**（仮称）京都城陽プレミアム・アウトレット計画
開発基本計画に関する説明**

2020年4月

三菱地所・サイモン株式会社

■本計画に対するこれまでの主なご意見と現時点での回答

2. 造成計画(地盤改良)

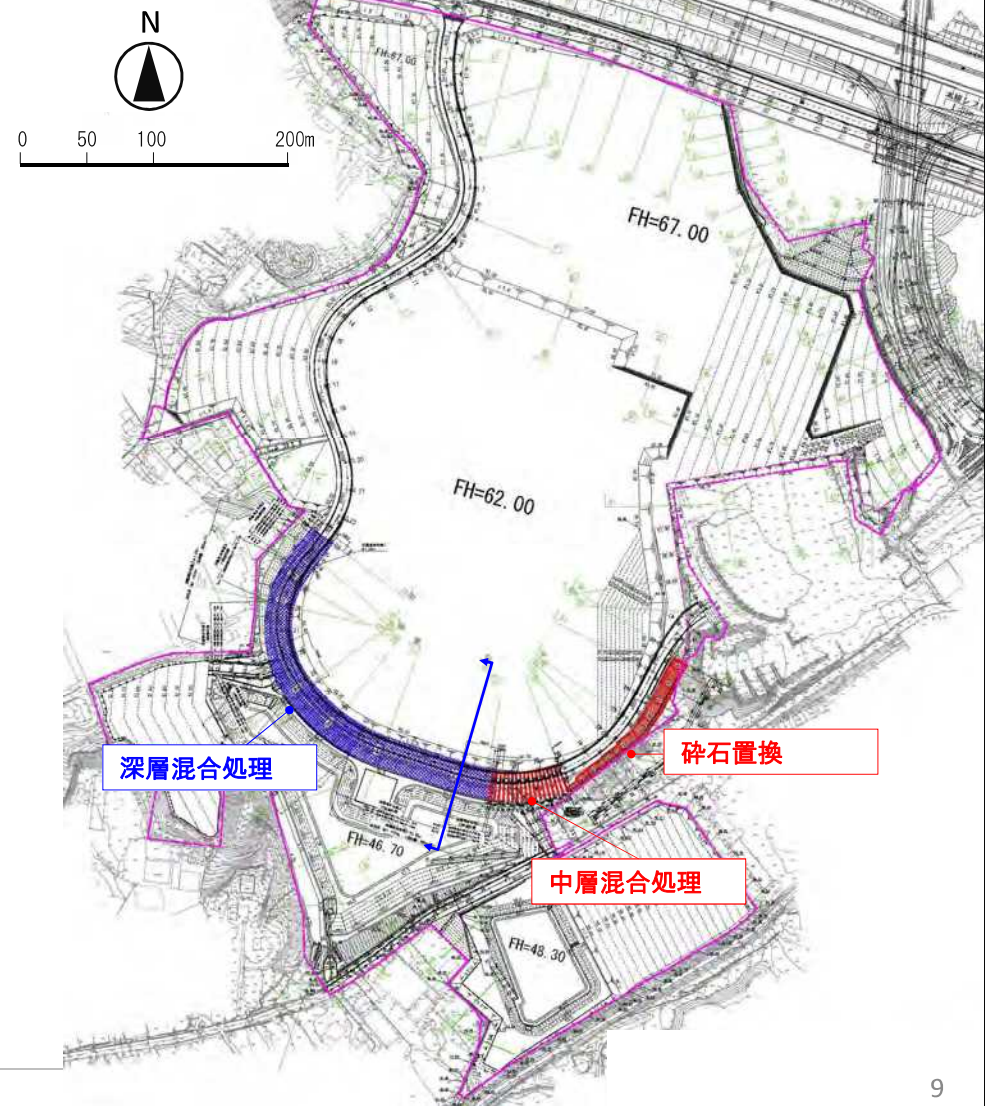
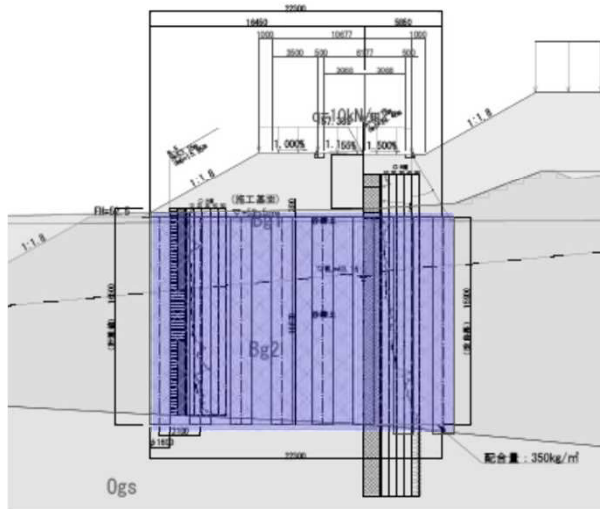
36	開発予定地域の井戸からは、ヒ素が基準値の20倍近く検出され、近年はフッ素、ホウ素が基準値を超えて検出されていました。ところが、三菱地所へ所有権が移転する時点で、観測井戸が撤去されました。さらにもう1本の井戸も撤去される予定と聞いています。城陽市の地下水を守るためにも、撤去した観測井戸の復旧と撤去予定の観測井戸を存続してください。		
	37	三菱地所・サイモン(株)担当者の説明によりますと、当計画敷地内にある井戸2ヶ所を埋め戻したとのことでした。当計画は決定済みではありませんか？ 城陽市からは砂利採取地の残土処分、井戸水水質検査による水銀・ヒ素などの危険化学物質抽出等の問題に対し、私たち住民に未だ充分な説明がなされていないからです。		
	38	計画敷地内の地下水観測井戸は、城陽の貴重な地下水の水質を観測しておくために必ず再開してもらいたい。また、木津川運動公園入口の井戸も、水質の定期観測を行って値を公表してもらいたい。		
軟弱地盤対策 関連	39	私は子供達が小学校の低学年の頃に地下水のきれいな水のおいしい城陽へと移転して来た者です。いつまでも今の地下水を汚さないよう注意した開発をお願いします。	アウトレットの建設工事において地下水に影響を与えないように注意して開発を行います。	—
	40	山砂利採取跡地に埋め戻された産廃物が不法に持ち込まれた俣になっています。地下26メートルまで瓦、木材、プラスチック、コンクリートやアスファルト片などが埋設されているとのことですが、南海トラフ地震が起こった場合には液状化や地盤沈下が危惧されます。早急に地盤対策を実施してください。	専門業者による地盤調査を実施し、その結果に基づき地盤対策としての地盤改良工事やプレロードを実施します。	9
	41	山砂利採取跡地は、埋め戻しに産業廃棄物や再生土が投棄されています。新名神高速道路の建設のためのネクスコ西日本が行ったボーリング調査では、地下25メートルまでのところから瓦、木材、プラスチック片、コンクリート片、アスファ片などがでてきました。南海トラフ地震の発生も予測され、液状化や地盤沈下が心配されます。三菱地所が、アウトレット建設を検討した段階でボーリング調査を実施しています。その結果を明らかにするとともに、十分な地盤対策をしてください。	専門業者による地盤調査を実施し、その結果に基づき地盤対策としての地盤改良工事やプレロードを実施ます。なお、これまでに行った調査結果は企業情報の為、開示は行いません。	9

4. 調整池計画(許容放流量の算定)

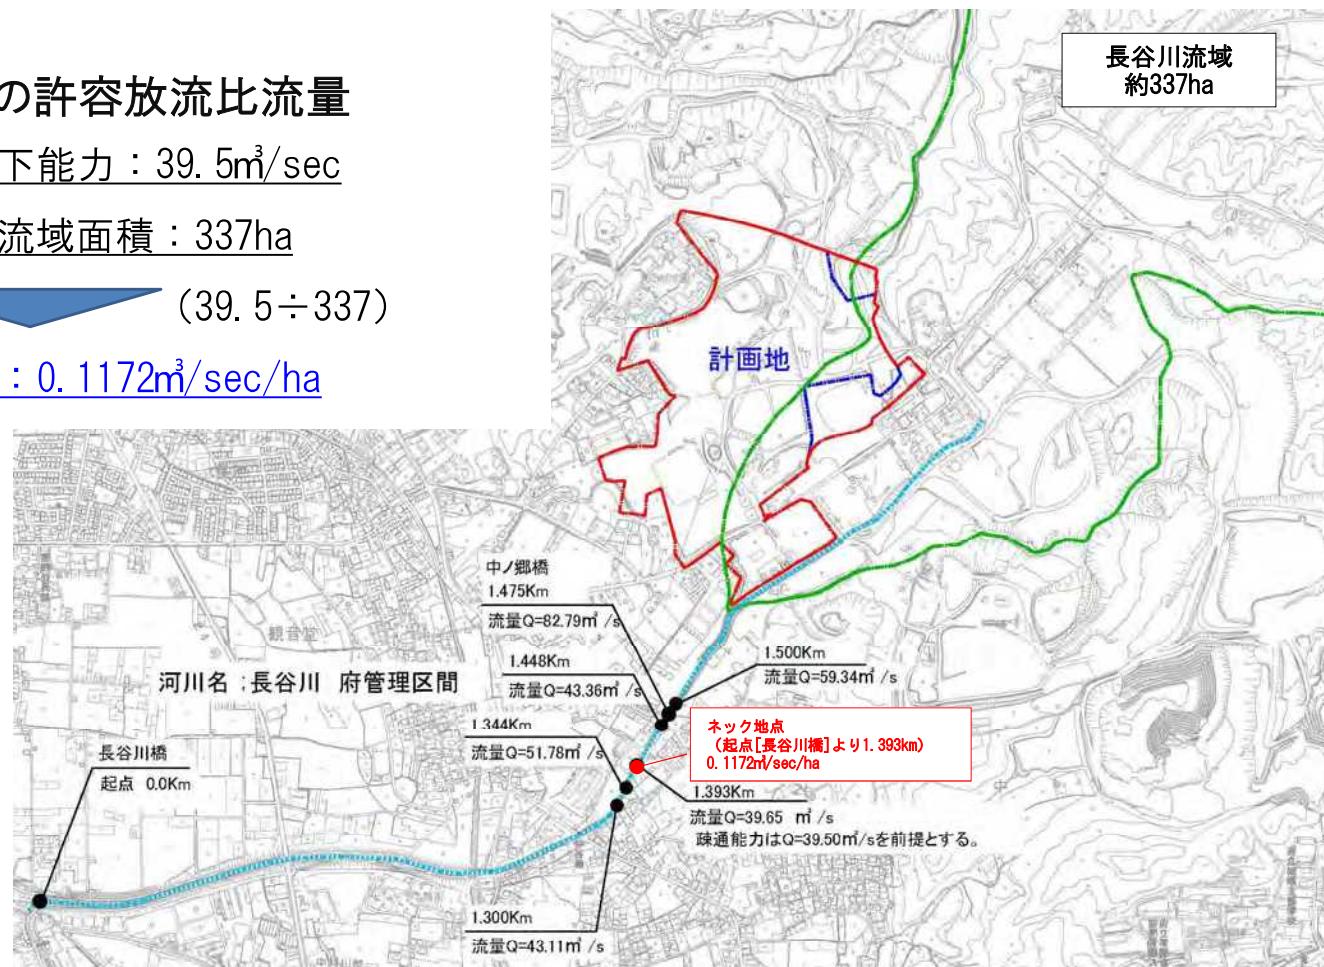
16	長谷川は天井川であること、河幅による流速の変化が激しい場所があることを考慮した上で計画してもらいたい。	長谷川については河川管理者との協議を踏まえて、現地調査を実施した結果、長谷川の起点となる長谷川橋から1.393km上流の地点が、長谷川調整池からの放流管接続部より下流において流下能力の最も低いネック地点であることを河川管理者と確認しました。現地での実測結果を踏まえ、長谷川の流下能力に応じて実際に放流することが可能な流量(許容放流量)を河川管理者とも協議・確認した上で、『災害からの安全な京都づくり条例』による「重要開発調整池に関する技術的基準 同解説(平成29年7月)」に基づいて、年超過確率1/50を調整池の計画規模として調整池を整備します。	19
	17	調整池の計画規模を教えてください。東部丘陵地まちづくり計画では200年確率の調整池を設置することになっていたのではないかと。	・東部丘陵地整備計画【見直し版】(平成28年5月)では年超過確率1/50が規定されている「開発行為に伴う治水対策事務処理マニュアル(案)」と年超過確率1/30が規定されている「林地開発の許可基準」を満足するものとされています。なお、平成20年4月に策定された「開発行為に伴う治水対策事務処理マニュアル(案)」で規定されていた内容は現在、「重要開発調整池に関する技術的基準 同解説(平成29年7月)」として運用されており、本計画はその基準に従って計画をしています。	14

4. 調整池計画(今池川調整池の容量)

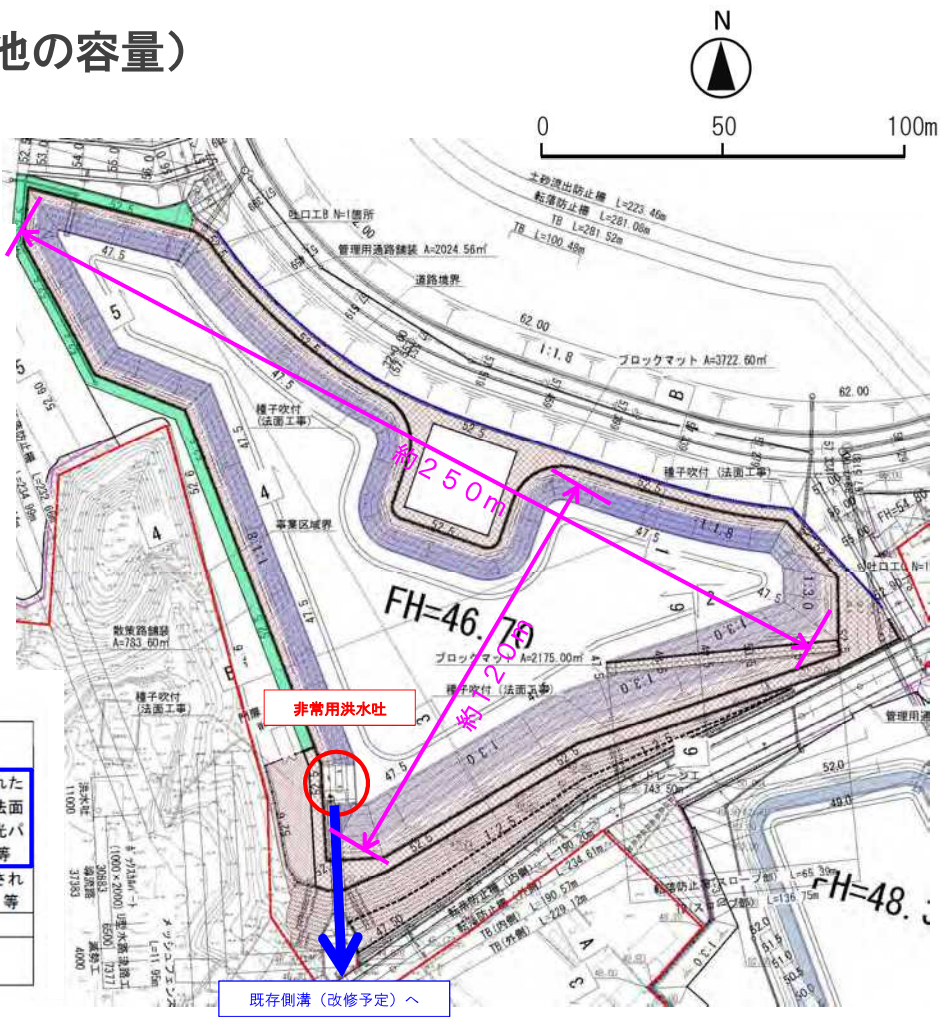
13	集中豪雨による雨水の流出が懸念される。調整池を計画しているようであるが、近年各地で想定外の豪雨による災害が発生している状況を踏まえて、50年に一度、100年に一度といった豪雨に対応できる規模の計画になっているのか。	・東部丘陵地整備計画【見直し版】(平成28年5月)では年超過確率1/50が規定されている「開発行為に伴う治水対策事務処理マニュアル(案)」と年超過確率1/30が規定されている「林地開発の許可基準」を満足するものとされています。なお、平成20年4月に策定された「開発行為に伴う治水対策事務処理マニュアル(案)」で規定されていた内容は現在、「重要開発調整池に関する技術的基準 同解説(平成29年7月)」として運用されており、本計画はその基準に従って、年超過確率1/50を調整池の計画規模として調整池を整備します。	14
	14	調整池の計画規模を教えてください。東部丘陵地まちづくり計画では200年確率の調整池を設置することになっていたのではないかと。		
	15	調整池が2つあるようだがどこに放流するのか。現在は砂利なので雨水が地中にしみ込むが、開発により舗装されることで雨水流出量が増加し洪水が起こることを心配している。	・今池川調整池が市道302号線の道路側溝(改修予定)、長谷川調整池が隣接する長谷川に放流する計画です。 ・京都府の技術基準上、砂利採取地においては降雨の80%が地中に浸透することなくそのまま流下する前提となります、(流出係数は0.8)、計画地内には現状わずかに緑地があるため現状の計画地全体の平均流出係数は0.796です。一方京都府の技術基準上、開発後に舗装や建物を設置した範囲の流出係数は0.9であり、一部緑地(造成法面)が計画されることを考慮すると、開発後の計画地全体の流出係数は0.884であり、流出係数(計画地からの雨水流出量)の増加は11%程度です。この状態に対して、調整池を設置することで、豪雨時も今池川調整池で約37,100㎡、長谷川調整池で約6,400㎡の雨水が計画地内に確実に貯留され、下流に流出しないこととなりますので、アウトレットの開発により下流の治水安全度が現状より向上するものと考えています。しかしながら、説明資料P.11に示す通り、今回の計画地は今池川流域については全面積の約3.6%、長谷川流域については全面積の2.6%にすぎませんので、城陽市や京都府が想定している河川の整備水準を超えるような豪雨時における洪水発生の有無について事業者として判断することはできません。	21,23
